Hoogheemraadschap van
Rijnland

Peilvakken De Zilk

Projectplan op basis van artikel 5.4 van de Waterwet

Kaart 10: Maatregelen

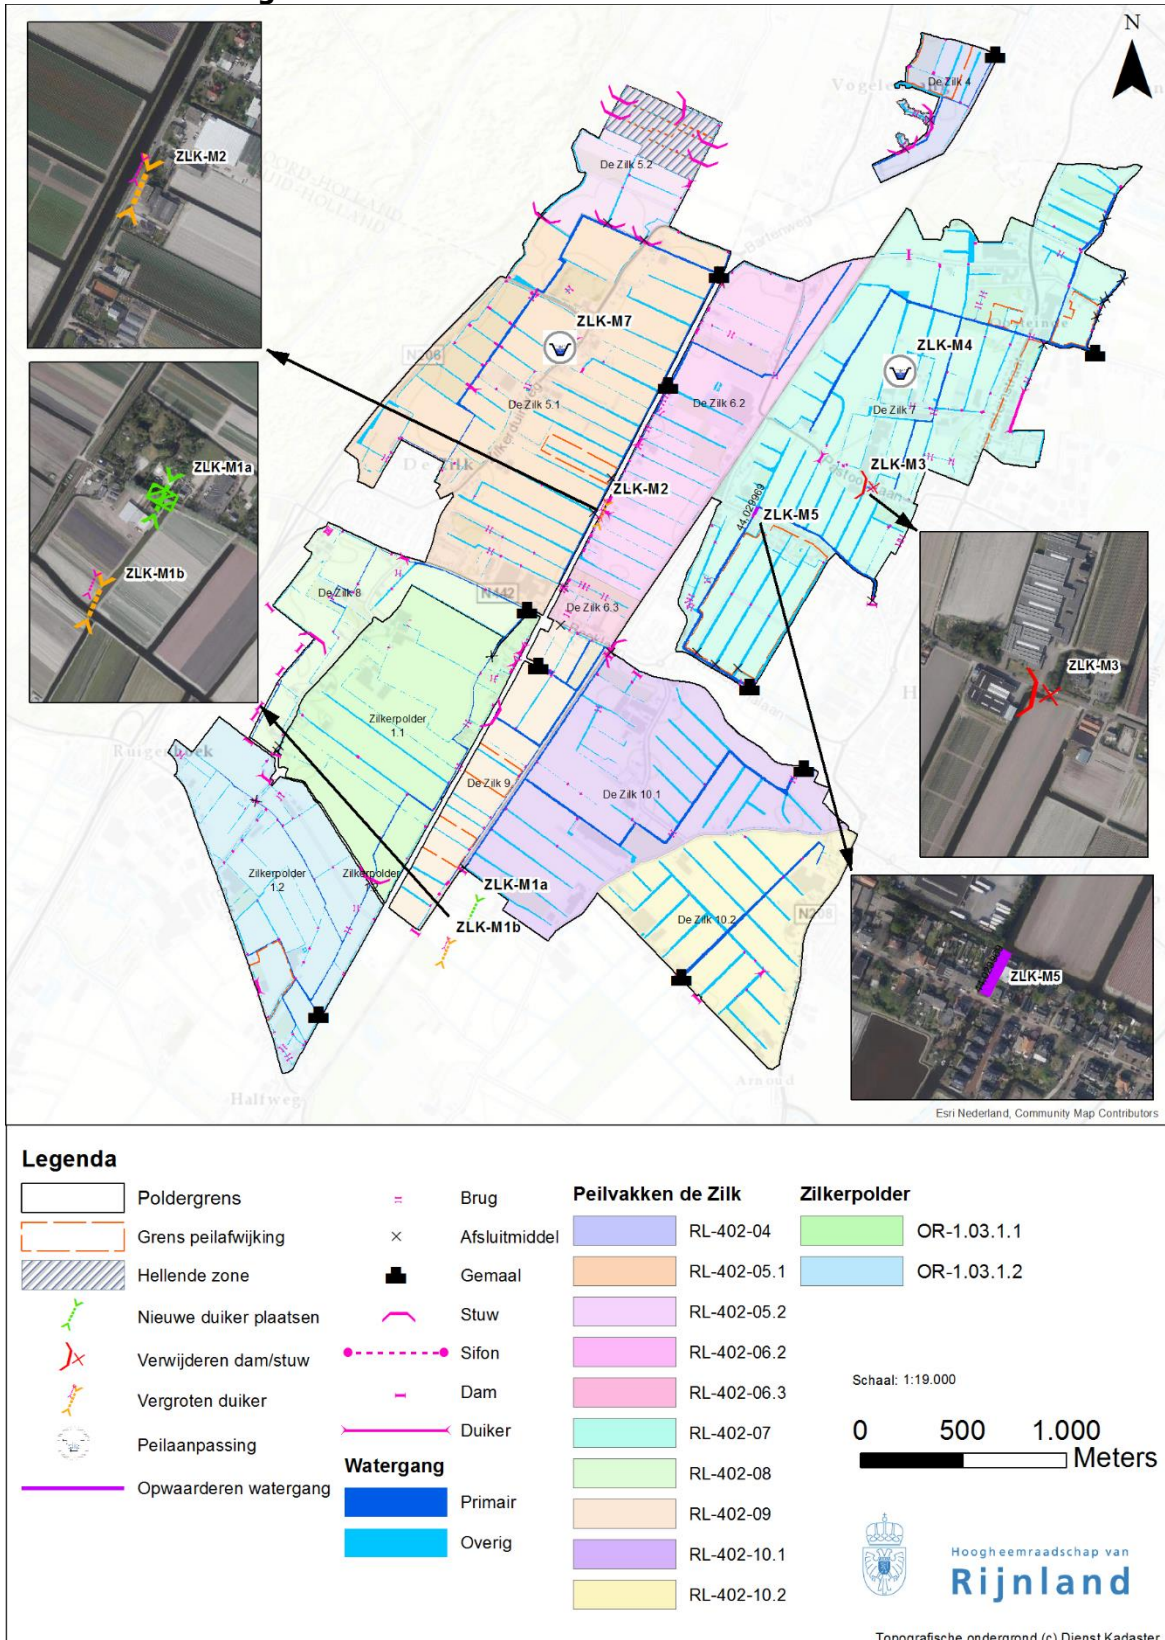
- 1) Indiener geeft aan dat de ingetekende nieuwe duiker uitmondt in zijn onderbemaling. Hierdoor functioneert zijn onderbemaling niet meer. Ook wordt het beoogde doel van visverspreiding door de onderbemaling niet behaald.

- a. Rijnland is ter plaatse geweest om de situatie te bekijken. Er is inderdaad sprake van een onderbemaling. Dit stond niet in de gegevens van Rijnland, waardoor er in eerste instantie geen rekening mee is gehouden. Rijnland heeft het bestaansrecht van de onderbemaling getoetst en deze is gerechtvaardigd.

- b. Er is uitgebreid gekeken naar een andere locatie voor de nieuwe duiker. Er is een minimale duikergrootte en een maximale duikerlengte nodig voor vis om doorheen te zwemmen. Hierdoor zijn de andere potentiële locaties afgevalen door al bestaande te lange en te kleine duikers.

- c. De indiener heeft aangegeven dat de onderbemaling alleen bij hevige regenbuien wordt gebruikt. De overige tijd staat de inlaat open en is het waterpeil op boezemniveau. Rijnland heeft daarom besloten om de nieuwe duiker op de huidige plek aan te leggen en afsluitbaar te maken. De bestaande inlaat is te klein voor vis om doorheen te zwemmen, daarom vergroot Rijnland deze inlaat.

- d. Het projectplan is daarom aangepast. De duiker beschreven onder maatregel ZLK-M1a wordt afsluitbaar gemaakt. En er is een extra maatregel opgenomen in het projectplan, te weten ZLK-M1b, het vergroten van de bestaande inlaat.
